4.2 Il Regio Tratturo Pescasseroli - Candela

4.3 Area archeologica di Sepino

6. CONCLUSIONI

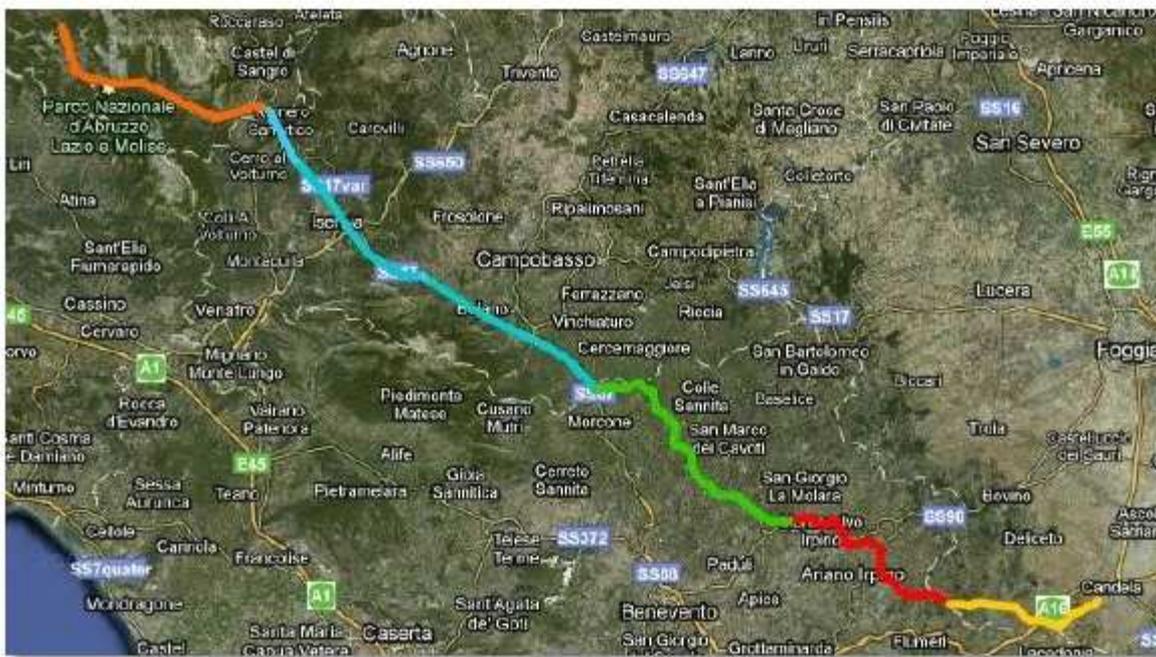
Pur essendo specificato che nel progetto si è mantenuta una fascia di rispetto dal tratturo di almeno 200 m, questo non sempre avviene.

Si riporta a tal proposito una ortofoto in cui sono indicati il tracciato del Regio Tratturo e quello del cavidotto, secondo il progetto della società COGEIN.

È evidente come, nell'area antistante gli aerogeneratori AE12 e AE13, il cavidotto non solo non rispetti le distanze così come dichiarato nella relazione di progetto, **ma addirittura attraversi nettamente il Regio Tratturo e per un tratto di circa 252 metri.**

Si riporta di seguito una ortofoto di maggior dettaglio, in cui oltre al tratturo è evidenziata anche la fascia di rispetto di 200 m ad ambo i lati del tratturo stesso.

Come emerge dall'immagine, il tratturo è attraversato per circa 252 m dal cavidotto, il quale si sovrappone per circa 690 m al tratturo stesso e alla fascia di rispetto.

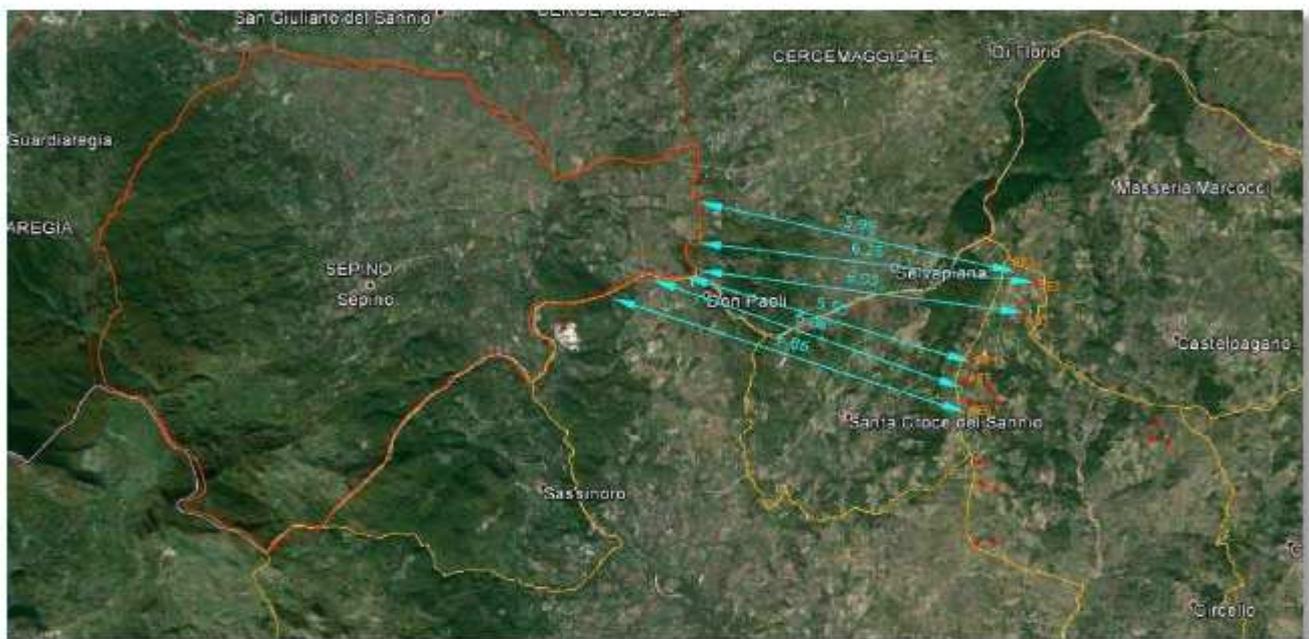
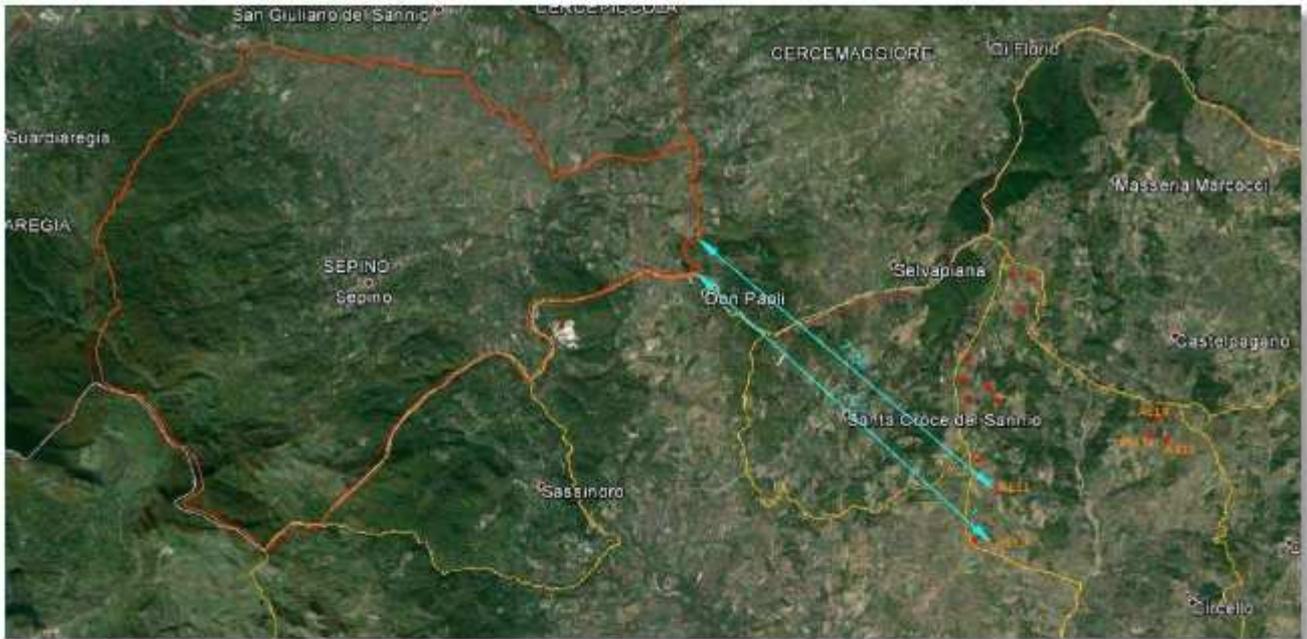
Dunque, in base alle prescrizioni dei punti 3.1 b) e 3.2 e), la distanza in linea d'aria dalle zone sottoposte a vincolo dovrà essere non inferiore a 7500 m, misura ottenuta dall'altezza dell'aerogeneratore (150 m) per il coefficiente indicato (50), ossia $150 \times 50 = 7500 \text{ m} = 7.50 \text{ Km}$.

Si riportano di seguito ortofoto in scala con le misure in Km delle distanze degli aerogeneratori dal Comune di Sepino.

Per gli aerogeneratori AE3, AE12 e AE13, la distanza dovrà essere non inferiore a 7000 m, in quanto le turbine in questione avranno altezza di 140 m.

Come è evidente graficamente, ben 11 **aerogeneratori** localizzati lungo il confine comunale Circello/Santa Croce del Sannio **hanno distanza dal comune di Sepino inferiore a 7.50 Km** (7.00 Km nel caso dell'aerogeneratori AE3), mentre gli aerogeneratori AE12, AE13, AE14, AE15 e AE16 rispettano le distanze minime consentite.

Tali distanze sono calcolate dal confine in quanto l'intero territorio comunale è sottoposto a vincolo paesaggistico con D.M. del 09.05.1975 ed è compreso, **per intero**, nel Piano Territoriale Paesistico Ambientale di Area Vasta n. 3, come già accennato in precedenza.

Inoltre si precisa che agli 11 aerogeneratori che non rispettano le distanze dal Comune di Sepino appartengono anche i **tre aerogeneratori**, denominati in progetto **AE01 - AE02 - AE03**, già **ricadenti in area S.I.C.**
